改 善 箇 所 説 明 図

ベーパーライザ

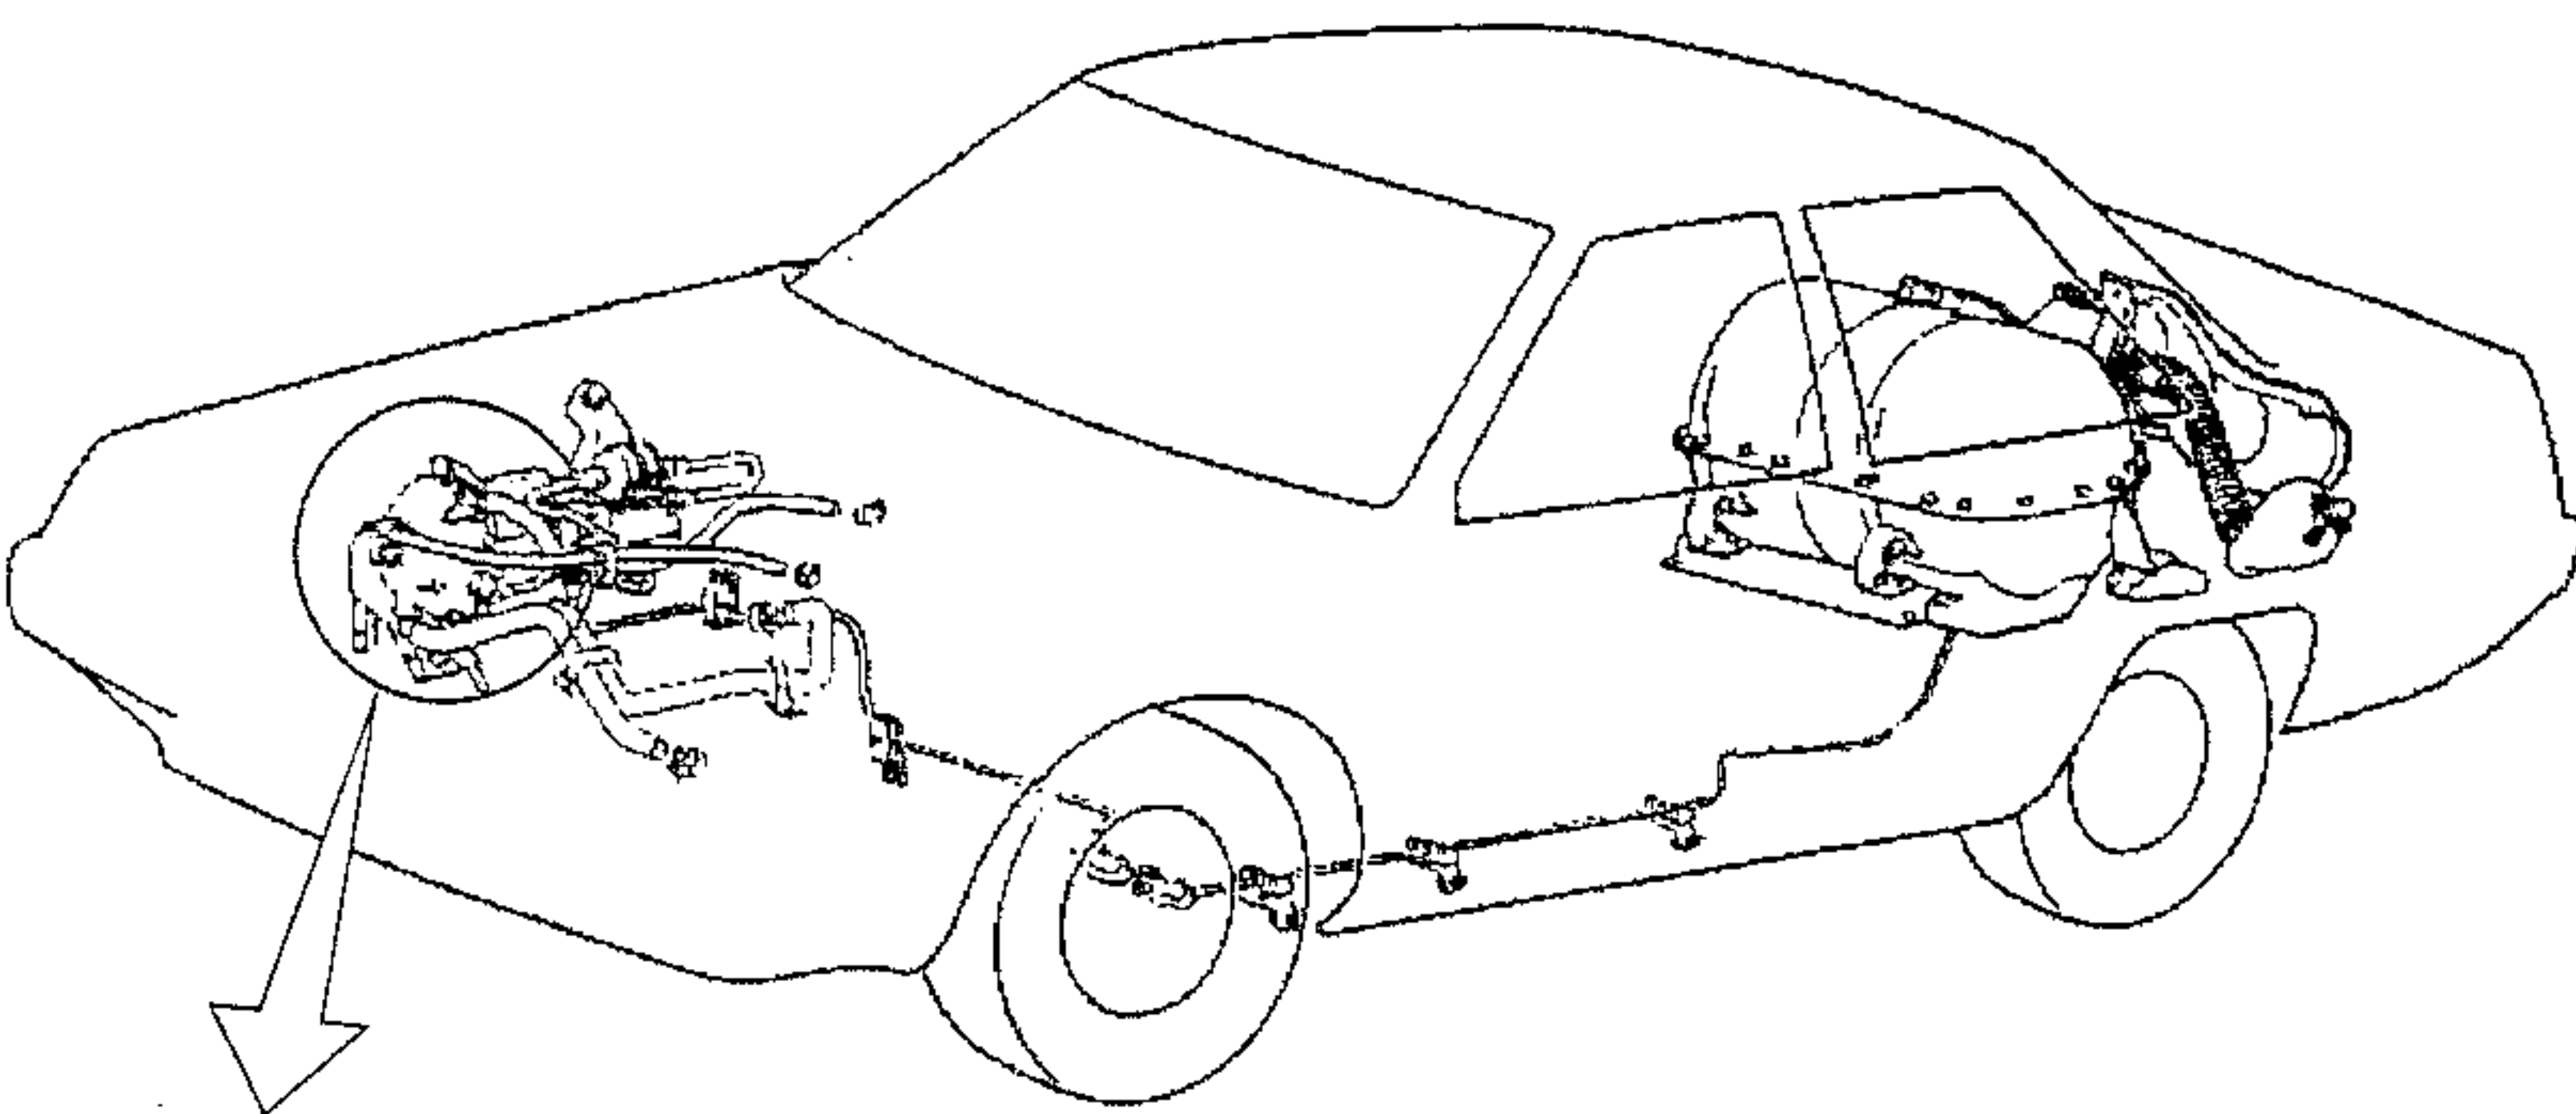
不具合発生箇所

液化石油ガス（LPG）自動車の手動変速機付車において、燃料装置のベーパーライザ（LPG気化装置）の燃料供給量の設定が不適切なため、左急旋回時にアクセルを放しクラッチの接続を切った場合、燃料供給量が不足することがある。そのため、最悪の場合、クラッチの接続を切っている間エンストし、ハンドルの操作力が増大するおそれがある。なお、クラッチを接続することによりエンストは回復し、通常状態に復帰する。

全車両、ベーパーライザの識別を点検し、未対策品が装着されているものは対策品と交換する。

注： 内は交換部品を示す

識別：ベーパーライザ本体前面の六角ボルトの頭部に白色または黄色のペイントを塗布する。
